**COMUNICADO Nº 3/24**

LICITACIÓN PÚBLICA Nº 27.134

“PREPARACIÓN COMPLETA DEL PROYECTO EJECUTIVO PARA LA RECONSTRUCCIÓN DEL MUELLE DE MADERA DEL PUERTO DEPORTIVO DE COLONIA, OBTENCIÓN DE LA AUTORIZACIÓN AMBIENTAL PREVIA Y LA CONCRECIÓN POSTERIOR DE LAS OBRAS, CONSISTENTES EN LA RECONSTRUCCIÓN Y ACONDICIONAMIENTO DEL MUELLE DE MADERA UBICADO EN EL PUERTO DEPORTIVO DE COLONIA”

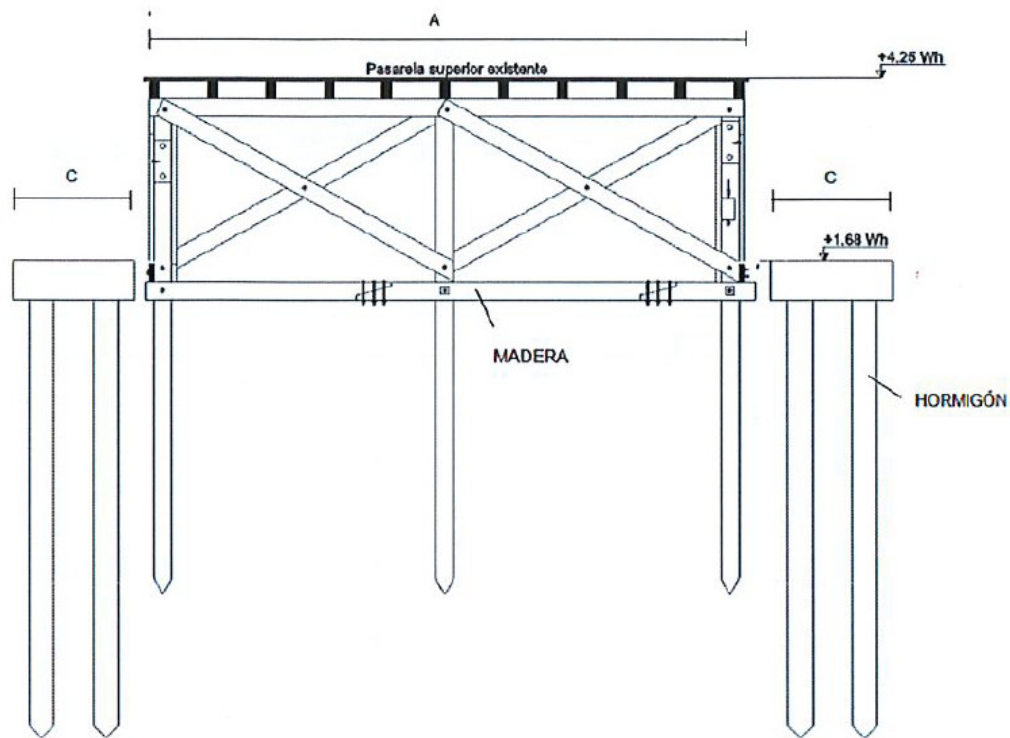
Con respecto al muelle de madera se tienen las siguientes consultas:

¿Cuál es la configuración general del muelle de madera que se debe cotizar? ¿Se pretende algo similar a la Opción 1 u Opción 2 que presentamos a continuación?

En caso de que las opciones 1 o 2 no represente la configuración del muelle a cotizar, se pide indicar las dimensiones A, B, y C siendo éstos el ancho para el muelle de madera, marinas de madera y marinas de hormigón respectivamente.

¿Cuál es el ancho mínimo de circulación pedido para las marinas de hormigón?

A los efectos de la cotización, se adoptará la configuración indicada en corte esquemático opción 1, pero estableciendo  $A=8$  y  $C=2$ , totalizando un ancho de 12 metros (marina hormigón + muelle superior de madera + marina hormigón).

Ver respuesta anterior. Las marinas serán de hormigón.

A los efectos de la cotización, el ancho mínimo total de cada una de las marinas de hormigón será de 2 metros.
